**Direction Régionale de l'Environnement,
de l'Aménagement et du Logement**

Délimitation des Zones Vulnérables aux nitrates d'origine agricole
Bassin Rhin-Meuse
2020-2021
Bilan des consultations

- Délimitation alternative sur la commune de Magny (68196)

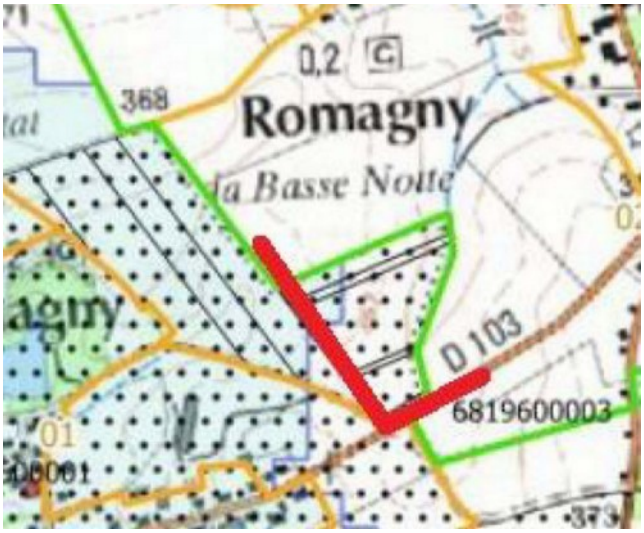
Il est proposé que la limite nord-est de la commune, retienne la délimitation formée par le chemin rural plutôt que la limite communale.

⇒ Cette proposition offre un meilleur niveau de lisibilité sur le terrain et peut donc être retenue.
